ÚPN-SÚ MARTIN – ZMENY A DOPLNKY Č. 8 – Regulatívy územného rozvoja – URBANISTICKÝ OKRSOK - 01

ÚPN-SÚ MARTIN – ZMENY A DOPLNKY Č. 8 – Regulatívy územného rozvoja – URBANISTICKÝ OKRSOK - 11

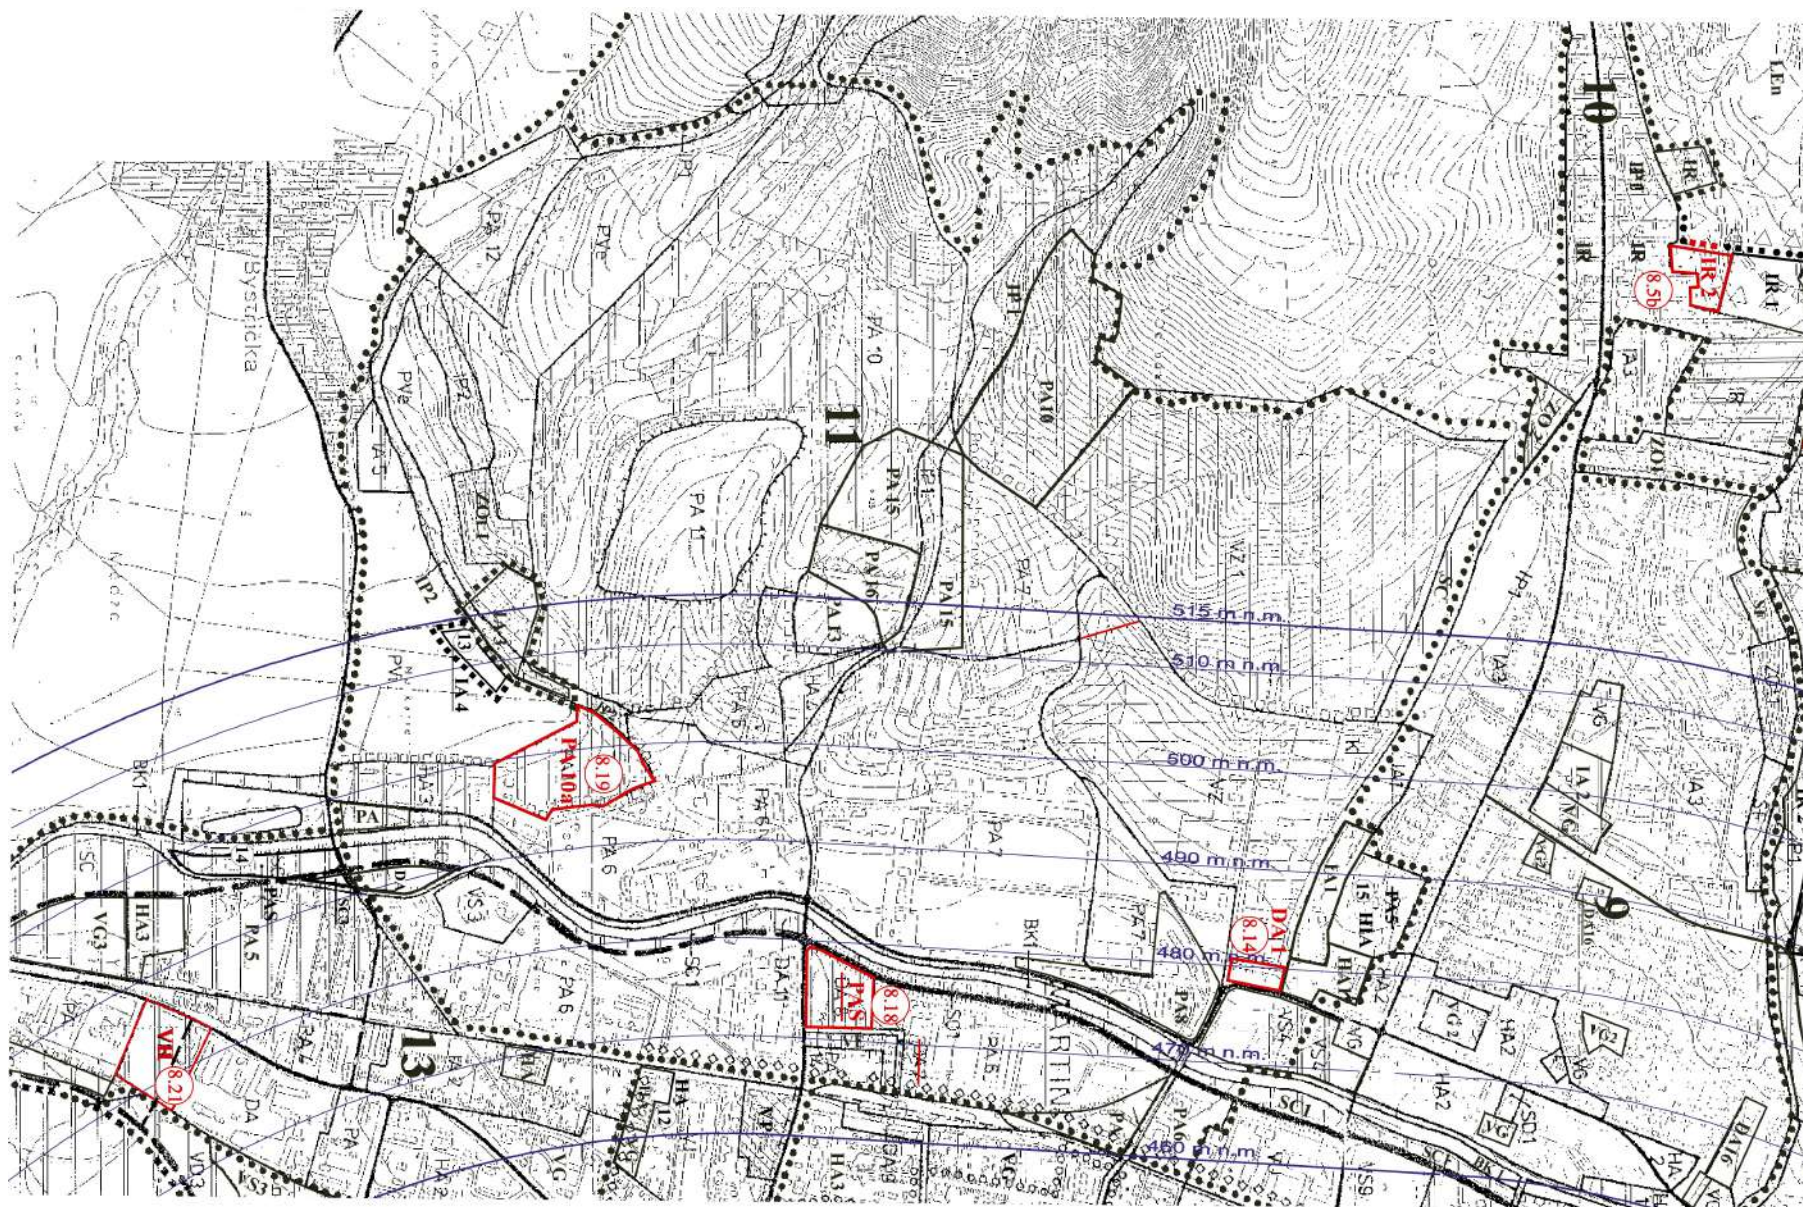
11	HIA	Zmiešané obytné územie	–hlavná funkcia obytná, –bývanie riešiť formou bytových domov a rodinných domov, –prípustná funkcia základná občianska vybavenosť, zeleň, šport, rekreácia, oddych, –rešpektovať dopravné vstupy do územia z Ul. Hollého, Hrdinov SNP a Pivovarská, –rešpektovať navrhovanú cyklotrasu, ktorá prepája Ul. Hollého a Hrdinov SNP, –RD - strecha: sedlová, valbová (polvalbová), plochá, - zastavanosť pozemku - max. 0,6, - max. počet nadzemných podlaží - 2, resp. 1+podkrovie, - dodržať jednotnú stavebnú čiaru - 6 m od hranice pozemku, –BD - strecha: plochá, uprednostniť vegetačné strechy, - max. počet nadzemných podlaží - 7+1 ustúpené podlažie, pri viladomoch (malé BD) – 4, –OV - max. počet nadzemných podlaží - 2+podkrovie, resp. 3NP, –parkovanie a garážovanie riešiť na vlastnom pozemku RD, –parkovanie a odstavenie vozidiel riešiť v zodpovedajúcich kapacitách v max. možnej miere na vlastných pozemkoch, resp. v rámci objektov bytových domov, –parkovacie plochy riešiť výlučne s vodopriepustnými povrchmi, –nepripustiť výstavbu radových garáží, –v rámci územia riešiť verejnú zeleň, ihriská a športoviská, pešie trasy s napojením na Ul. Hollého, Hrdinov SNP, rekreačný chodník popri Pivovarskom potoku vyúsťujúci na Ul. Gorkého, –rešpektovať a zachovať interakčný prvok Pivovarský potok s pobrežnou vegetáciou, prírodný charakter vodného toku a súčasnú sprievodnú vegetáciu, –v rámci územia rešpektovať plochu trafostanice	- Areál bývalého Martinského pivovaru - UŠ "Areál bývalého martinského pivovaru", spracovateľ DZ architekti, 04/2021

Čís. okr	Ind. spec.	Charakter a špecifikácia určujúceho javu, funkcie	ZÁVÄZNÉ REGULATÍVY	Poznámka
11	DA	Navrhované plochy dopravy	–hlavná funkcia dopravná - <i>záchytné parkovisko</i>, –prípustná funkcia občianska vybavenosť, –rešpektovať koridor pre rozšírenie cesty I/65D na štvorpruh, –do riešenia zakomponovať jestvujúci mlynský náhon, –<i>predmetná hlavná funkcia nesmie mať negatívny vplyv na susediacu obytnú zástavbu</i>	
11	VZ	Jestvujúce plochy osobitného určenia	–rešpektovať vymedzenú funkciu spolu s jej ochranným pásmom, –rešpektovať vzrastlú zeleň popri oplotení pozdĺž ul. Hrdinov SNP	-zariadenie Slovenskej armády, -pravdepodobná environmentálna záťaž MT (002)/Martin – kasárne SNP, - Všetky stavebné aktivity v riešenom území posudzuje MO SR
11	VZ1	Jestvujúce plochy priamo súvisiace s prevádzkou plochy osobitného určenia	–rešpektovať vymedzenú funkciu, –rešpektovať kultúrne pamiatky zapísané v ÚZPF SR, –rešpektovať a zachovať súčasnú štruktúru rozptýlenej zelene a prvky začlenené do ekologickej siete, –<i>pred akoukoľvek výstavbou v území je potrebné vypracovať dopravnú kostru územia s napojením na nadradenú cestnú sieť, s min. dopravnými koridorami š. = 10,0 m,</i> –<i>príp. nové prevádzky, resp. plochy nachádzajúce sa v priamom dotyku s VZ sprístupniť existujúcim vjazdom z ul. Čsl. armády</i>	- plocha vyžadujúca zvýšenú ochranu (zosuvné územie) - kultúrne pamiatky zapísané v ÚZPF: - Pomník-padlí (656/0-pomník), - Všetky stavebné aktivity v riešenom území posudzuje MO SR

11	PAS	Plochy výroby, skladov, a občianskej vybavenosti	–rešpektovať vymedzenú funkciu, –<i>plochy určené pre menšie výrobné prevádzky – ľahký priemysel, výrobné služby a objekty občianskej vybavenosti,</i> –rešpektovať koridor pre rozšírenie cesty I/65D na štvorpruh,	–urbanistická štúdia (spracovateľ Jang s.r.o., Ing. arch. Ján Gustiňák)

ÚPN-SÚ MARTIN – ZMENY A DOPLNKY Č. 8 – Regulatívy územného rozvoja – URBANISTICKÝ OKRSOK - 12

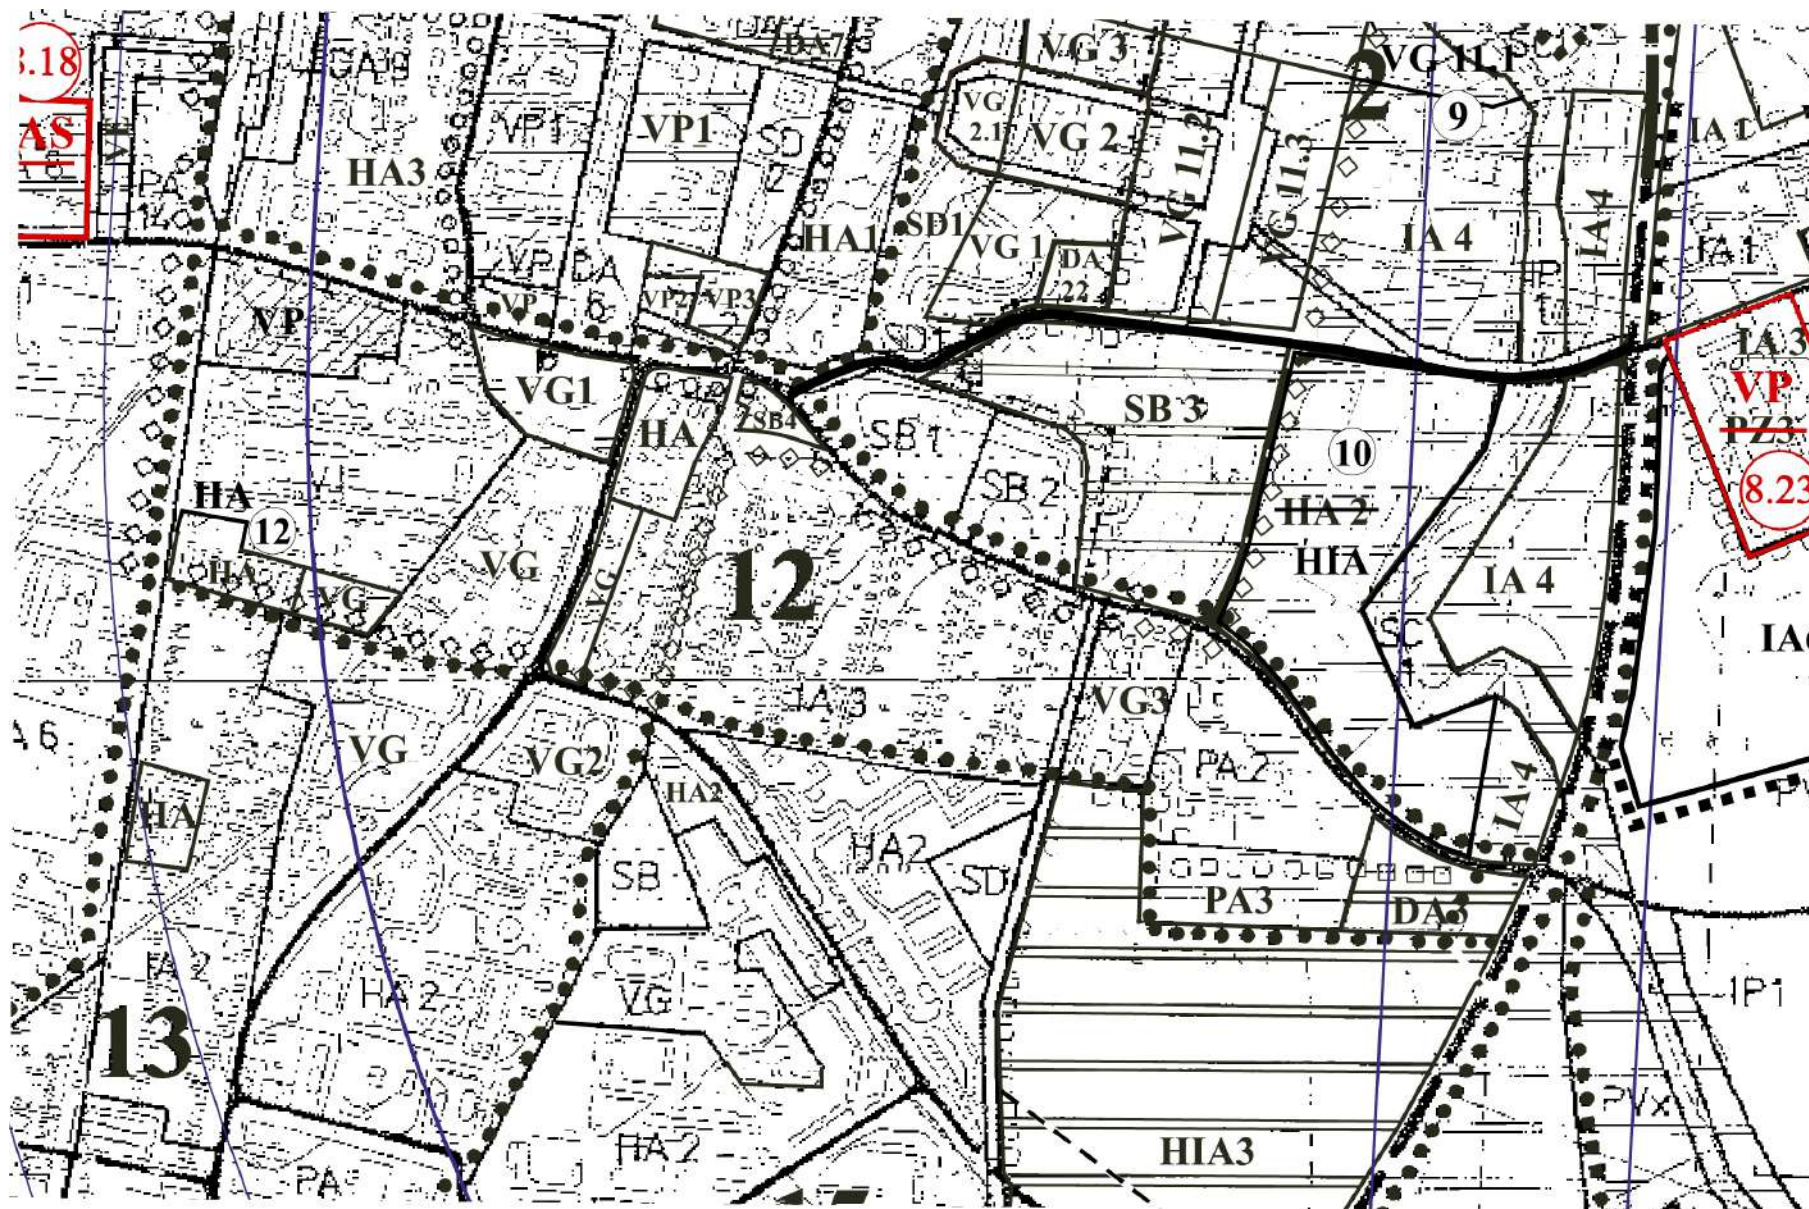
12	VG3	Jestvujúca občianska vybavenosť a bývanie	–rešpektovať vymedzenú funkciu	
12	PA3	Navrhované plochy výroby	–<i>základná funkcia výroba, sklady,</i> –<i>pripustná funkcia občianska vybavenosť,</i> –<i>priestor doriešiť v nadväznosti na plochy HIA3 v okrsku č. 15</i>	
12	DA3	Dopravná plocha	–<i>hlavná funkcia dopravná,</i> –<i>pripustná funkcia občianska vybavenosť súvisiaca s hlavnou funkciou,</i> –rešpektovať koridor navrhovaného VMO, –rešpektovať ochranné pásma letiska Martin	- existujúci drenážny systém
12	HA	Jestvujúce bytové domy	–hlavná funkcia obytná, prípustná funkcia občianskej vybavenosti, –v obytnom území nepripustiť hlučné, nehygienické prevádzky a prevádzky náročné na dopravu (obsluha, parking), –pri výstavbe nových bytových domov riešiť garážovanie v maximálnej možnej miere v rámci objektu, –vybudovať nové potrebné kapacity odstavných plôch a parkovísk, –prípustná výstavba RD popri ulici Bottova, –parkovanie a garážovanie riešiť na vlastnom pozemku RD, –<i>pri individuálnom posúdení konkrétnych objektov možnosť nadstavby</i>

ÚPN-SÚ MARTIN – ZMENY A DOPLNKY Č. 8 – Regulatívy územného rozvoja – URBANISTICKÝ OKRSOK - 13

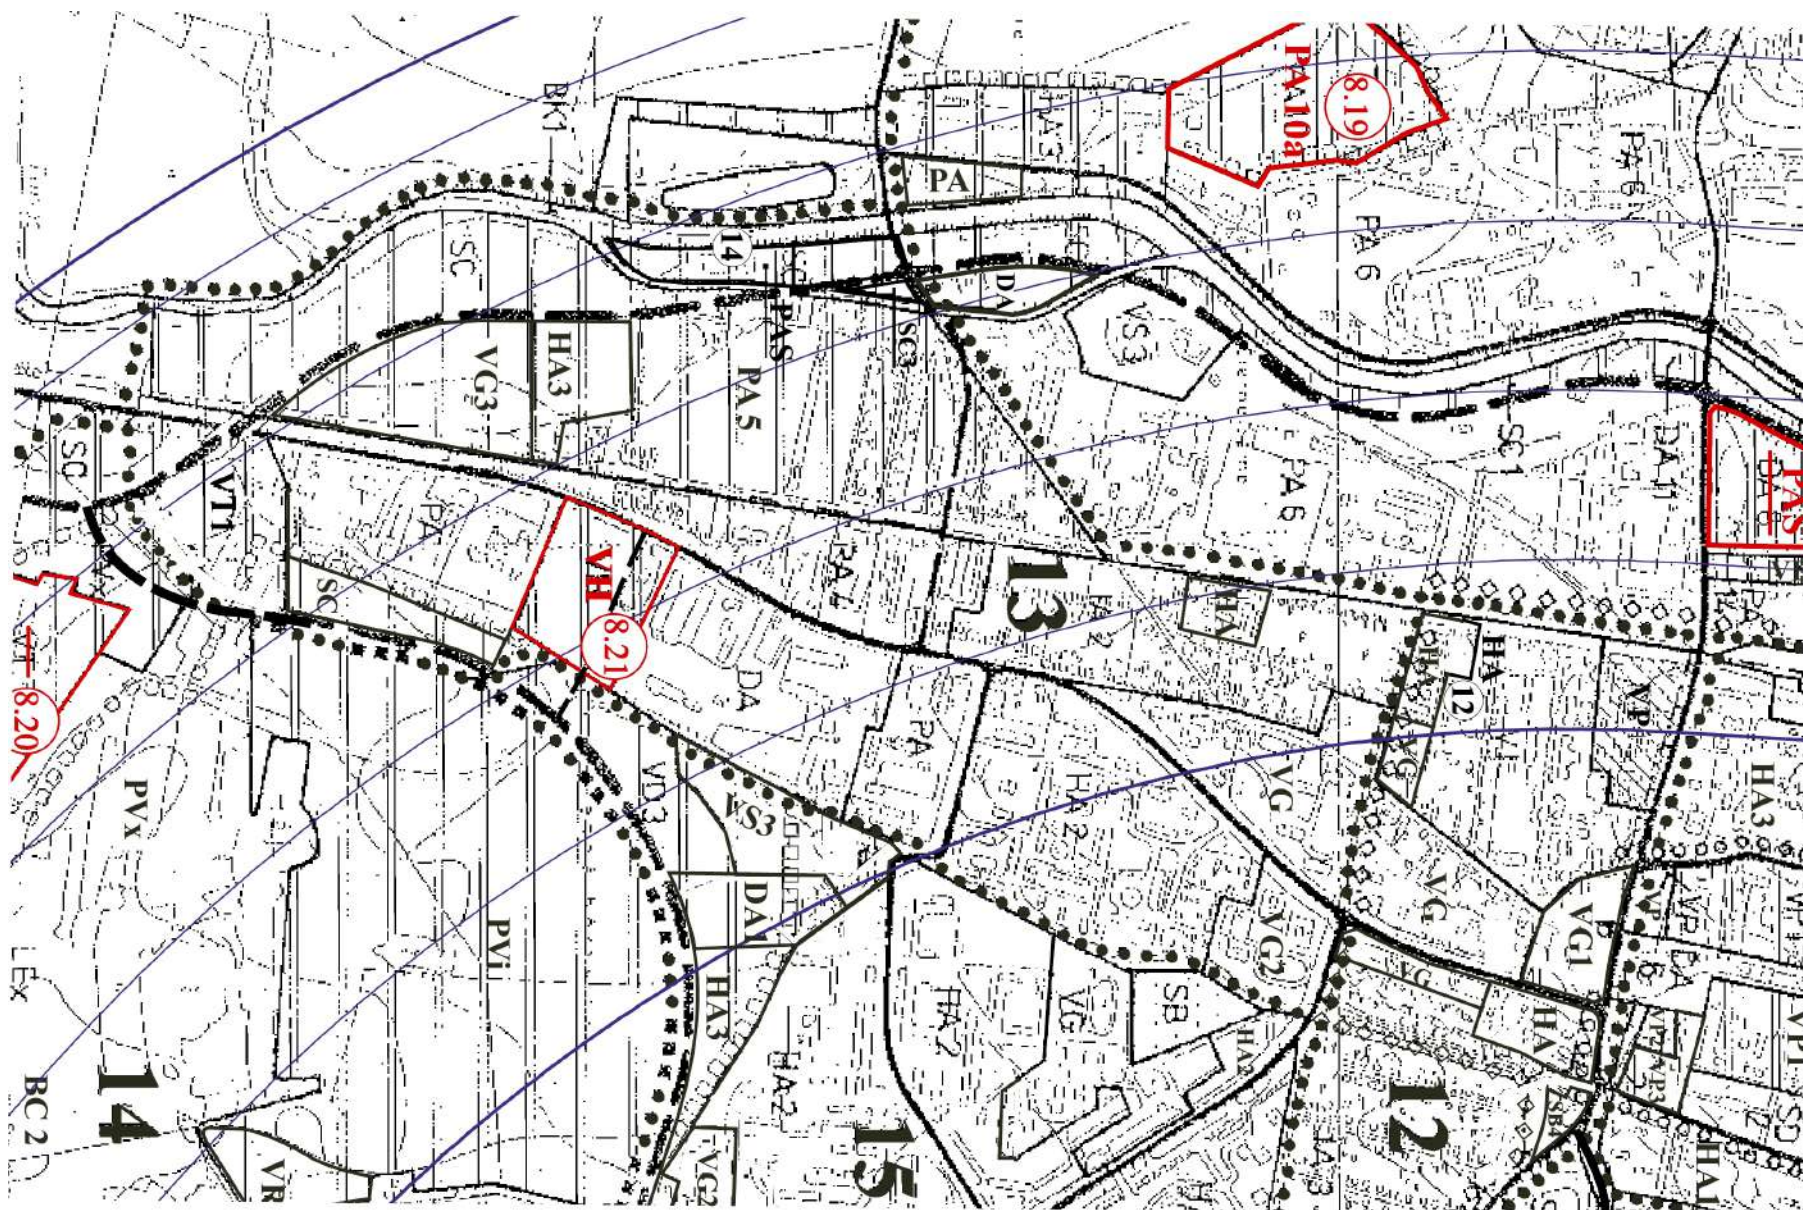
13	HA2	Jestvujúce bytové domy a obytné súbory	–hlavná funkcia obytná, prípustná funkcia občianskej vybavenosti, –rešpektovať areály a funkciu predškolských a školských zariadení (MŠ, ZŠ a SŠ), –rešpektovať a nerozširovať existujúcu plochu IBV Jahodníky (prestavba v rámci plochy prípustná), –v obytnom území nepripustiť hlučné, nehygienické prevádzky a prevádzky náročné na dopravu (obsluha, parking), –garážovanie riešiť prevažne formou hromadných garáží, nepripustiť výstavbu radových garáží, –vyriešiť dopravnú obslužnosť objektov, –rešpektovať Martinskú riečnu terasu a nezastavovať ju, –<i>neprípustná je výstavba bytových domov,</i> –<i>dobudovať chýbajúcu občiansku vybavenosť,</i> –<i>dobudovať oddychové a športové plochy pri BD</i>	
13	VH	Plochy navrhovanej vybavenosti	–hlavná funkcia občianska vybavenosť, prípustná funkcia nezávadnej výroby, –pozdĺž ul. Kollárova zvýšiť nároky na kvalitu architektúry existujúcich aj navrhovaných objektov, –ponechať koridor pre dopravné prepojenie VMO (<i>východného mestského okruhu</i>) a cesty I/65 (ul. Kollárova), –<i>dopravné napojenie riešiť v súlade s platnou legislatívou (vzdialenosti križovatiek)</i>

13	PA4	Navrhované plochy pre menšie podnikateľské aktivity	–hlavná funkcia drobná nezávadná výroba, –<i>prípustná funkcia bývanie v rodinných domoch,</i> –počet nadzemných podlaží – 4, <i>pri výstavbe nových RD - 1 NP+podkrovie,</i> –pozdĺž ul. Kollárova zvýšiť nároky na kvalitu architektúry existujúcich aj navrhovaných objektov	- environmentálna záťaž MT(001)/Martin – ČS PHM Kollárova – sanovaná/rekultivovaná lokalita
13	SC3	Existujúca zeleň	–plochy existujúcej zelene, –rešpektovať koridor pre rozšírenie cesty I/65D na štvorpruh, –do doby výstavby <i>západného mestského okruhu</i> možnosť umiestnenia dočasnej stavby skladu a spevnených plôch prístupnej z ul. Na Bystričku

ÚPN-SÚ MARTIN – ZMENY A DOPLNKY Č. 8 – Regulatívy územného rozvoja – URBANISTICKÝ OKRSOK - 14

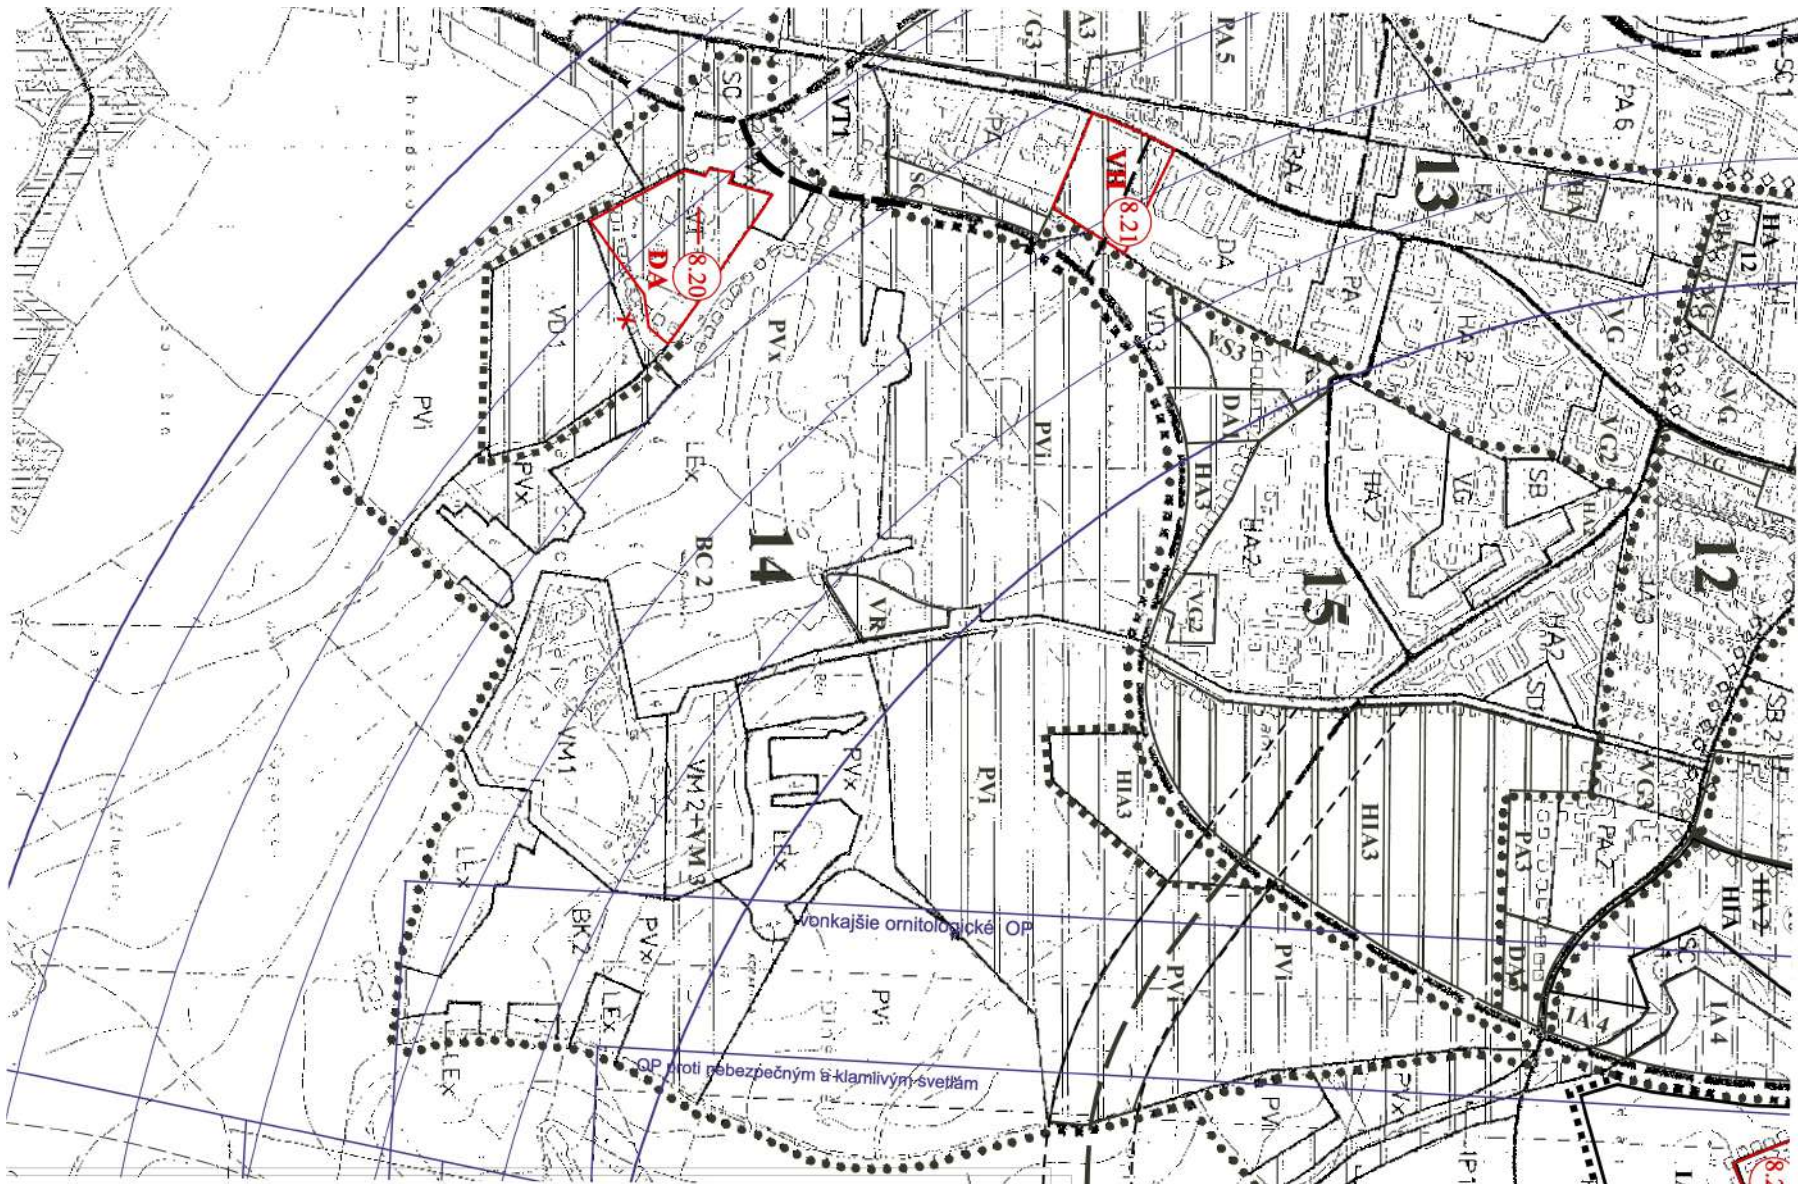
14	VM3	OV (<i>občianska vybavenosť</i>) na báze ľudovej architektúry a umenia	–v rámci plochy uvažovať s ubytovacími kapacitami pre návštevníkov, –pre vymedzené funkcie v maximálnej možnej miere využiť objekty ľudovej architektúry prenesené z rôznych lokalít Slovenska, –rešpektovať lokalitu s významnými biotopmi GL 31 Jahodnícke háje	
14	VD1	Navrhované plochy <i>občianskej vybavenosti</i> sociálne, rekreačné	–hlavná funkcia služby sociálno-ozdravovacieho a rekreačného charakteru, –prípustná doplnková funkcia obytná kapacitne zodpovedajúca rozvoju hlavnej funkcie (služobné byty) a rekreačná funkcia (aquapark, wellness...), –využitie ekologických foriem zásobovania energiou - fotovoltaika, tepelné čerpadlá, nie veterné elektrárne a spaľovanie biomasy, –<i>max. výška zástavby 12 m od upraveného terénu,</i> –pri návrhu zástavby rešpektovať panorámu Jahodníckych hájov, –areál výroby premiestniť do plôch na to určených s funkciou výroby a skladov, –od plochy DA oddeliť územie izolačnou zeleňou s lesoparkovou úpravou, –<i>areál vybaviť parkovou zeleňou, vodnými plochami</i>

14	BC2	Biocentrum lokálneho významu - návrh	–rešpektovať navrhované biocentrum Jahodnícky háj - lesná remíza, –zabezpečiť zvýšenie diverzity drevín a krovín, –uplatniť výberkový spôsob hospodárenia v lesoch a absolútne vylúčiť holorubný spôsob ťažby, –zachovať enklávy lúčnych porastov, –rešpektovať lokalitu s významnými biotopmi GL 31 Jahodnícke háje, –<i>pri obnove voliť druhy drevín zodpovedajúce dubovo-hrabovým lesom karpatským,</i> –<i>využívať ako kosné lúky pre potreby lesného hospodárstva (krmivo pre lesnú zver)</i>	
14	DA	Plochy zariadení automobilovej dopravy	–rešpektovať hlavnú funkciu, –prípustná funkcia občianska vybavenosť, –územie určené pre mestský dopravný podnik,
